**Паспорт доступности объекта социальной инфраструктуры и
предоставляемых на нем услуг**

1.1. Вид (наименование) объекта: Государственное автономное профессиональное образовательное учреждение Свердловской области «Верхнепышминский механико-технологический техникум «Юность». Здание учебно-производственных мастерских.

АКТ
обследования доступности объекта социальной инфраструктуры и
предоставляемых на нем услуг

№ 03/06/2024МЛ

БЛОК ФОТО №13

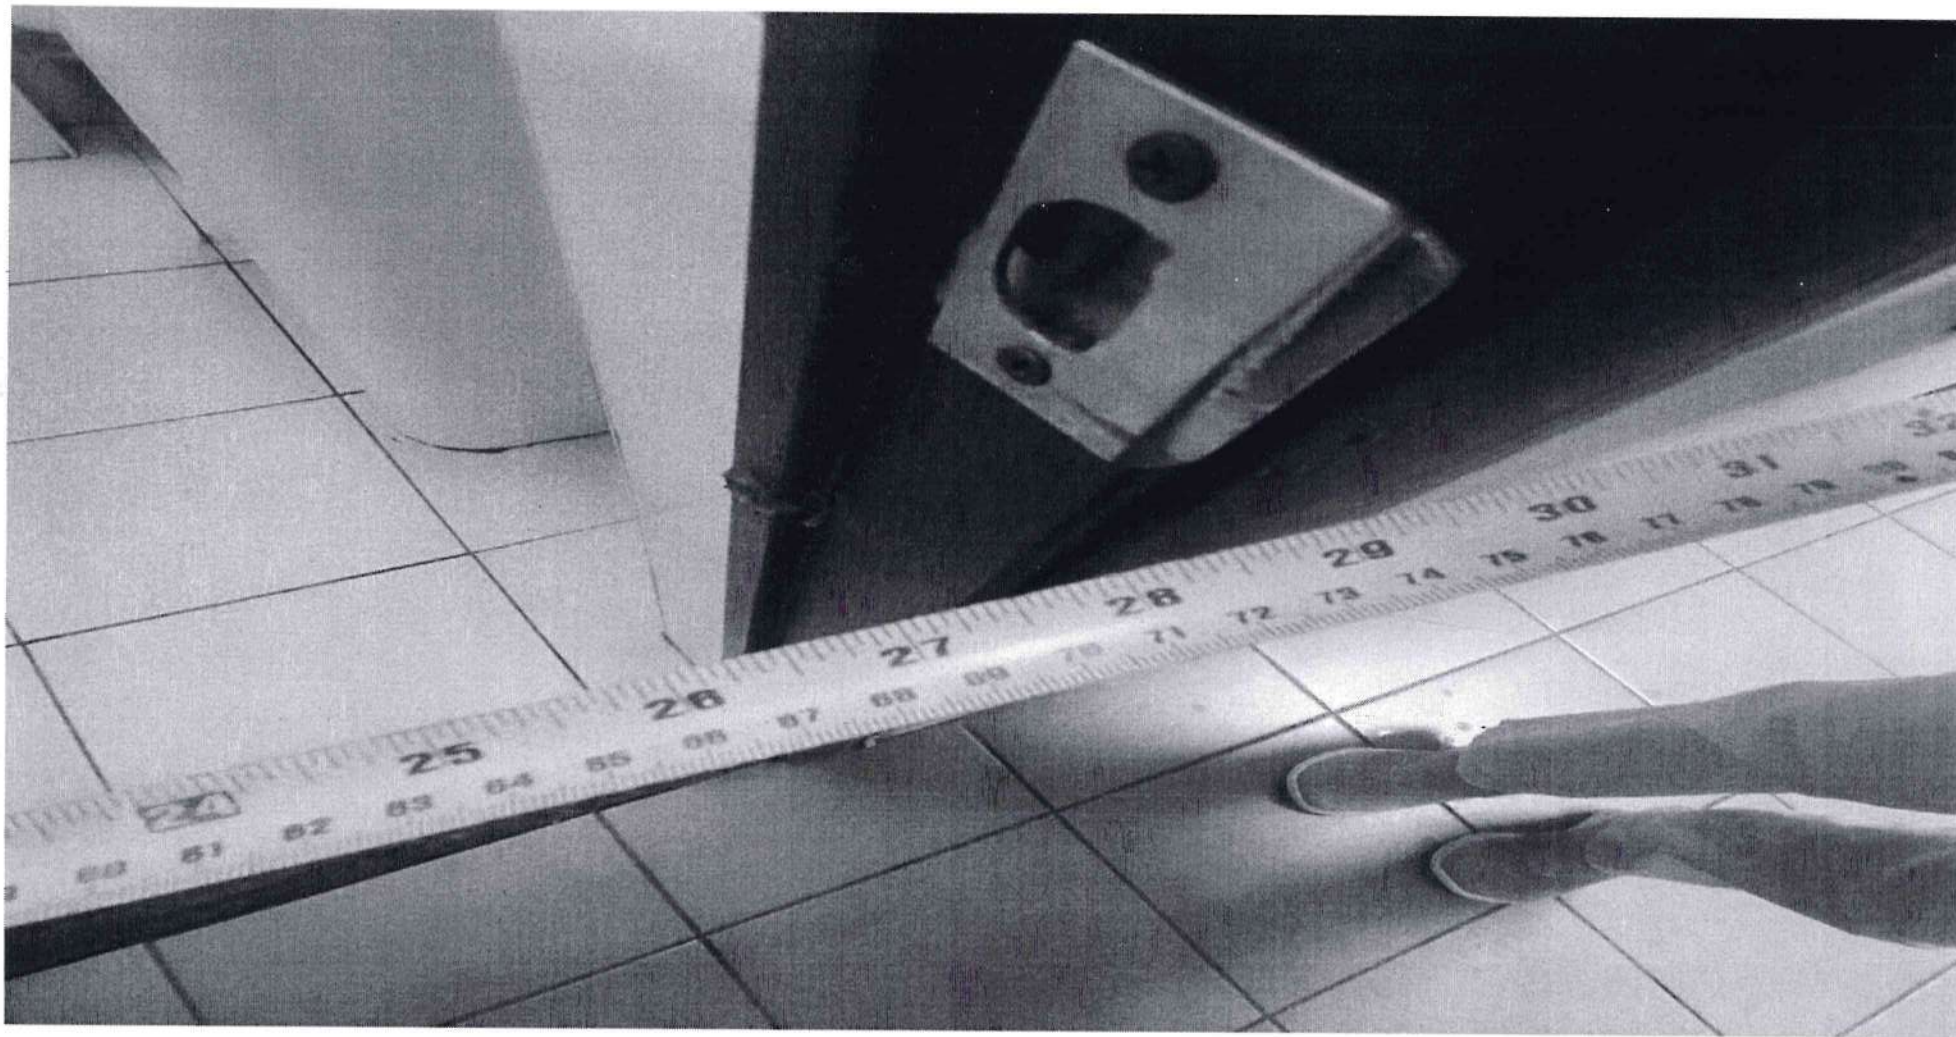
№ п/п	Наименование функционально- планировочного элемента	Наличие элемента			Выявленные нарушения и замечания		Работы по адаптации объектов	
		ест/ нет	N на плане	N фото	Содержание	Значимо для инвалида (категория)	Содержание	Виды работ
5.1	Туалетная комната	есть	3	13	Отсутствие специальных приспособлени й для инвалидов. Дверные проемы не соответствуют требованиям.	все	Параметры санитарно-гигиенических помещений следует принимать по 6.3 СП 59.13330.2020: Доступность зданий и сооружений для маломобильных групп населения	Обустройство может быть выполнено в порядке капитального ремонта и реконструкции
5.2	Душевая/ванная комната	нет						
5.3	Бытовая комната (гардеробная)	нет						
	ОБЩИЕ требования к зоне	-

Наименование структурно-функциональной зоны	Состояние доступности <*> (к пункту 3.4 Акта обследования ОСИ)	Приложение		Рекомендации по адаптации (вид работы) <***> к пункту 4.1 Акта обследования ОСИ
		N на плане	N фото	
Санитарно-гигиенические помещения	ВНД	3	12	Обустройство может быть выполнено в порядке капитального ремонта и реконструкции.
